OGGETTO: Procedura di Verifica di Assoggettabilità a VIA (VA)

Codice Pratica 21/0304252

Progetto IMPIANTO PER LA FABBRICAZIONE DI PRODOTTI
CERAMICI, RECUPERO RIFIUTI NON PERICOLOSI E
RIDUZIONE ESTENSIONE CAVA DI ARGILLA

**Nota Regione Abruzzo - Dipartimento OO.PP., Governo del Territorio e Politiche Ambientali
Servizio Valutazioni Ambientali, Prot. n. 0310745/21 del 21/07/2021. Trasmissione
documentazione integrativa.**

Fig. 1. Distanza da Fiume Pescara su base catastale. In rosso evidenziato confine catastale sito Ditta - Fg. 52 Part. 106, 109, 237, 479, 480, 484, 606, 607, 608, 609, 610, 4480; in azzurro confine Fiume Pescara ed in nero distanza considerata

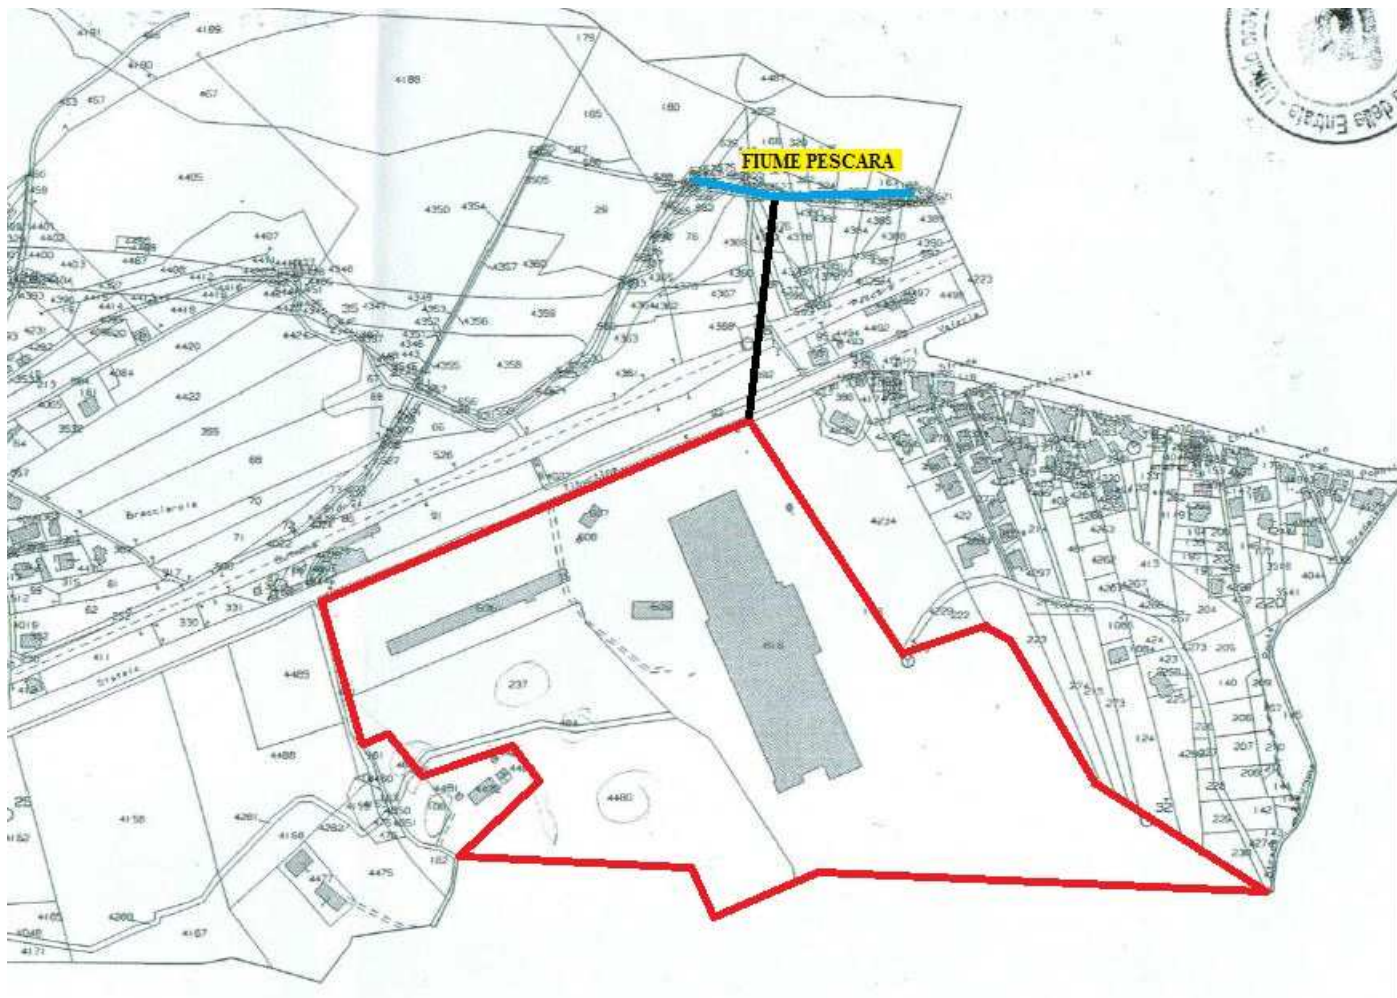
- 1 - *“fornire elaborati cartografici, in scala adeguata e su planimetria catastale, che indichino le distanze del perimetro dell’impianto dal Fiume Pescara, al fine di verificare il rispetto dell’art. 80 della L.R. 18/83 e ss.mm e ii”;*
- 2 - *“aggiornare il documento ”Valutazione di impatto acustico” tenendo conto della modifica progettuale proposta”.*

Si riportano, di seguito, elaborati riportanti la distanza del perimetro dell'impianto dal Fiume Pescara, che risulta essere pari a circa 190 metri (nello SPA è stata riportata, erroneamente, in Tab. 1 a pag. 23 una distanza pari a circa 180 metri).

Secondo quanto sopra riportato, si ritiene che siano rispettate le specifiche di cui all'art. 80 della L.R. 18/83 e s.m.i..
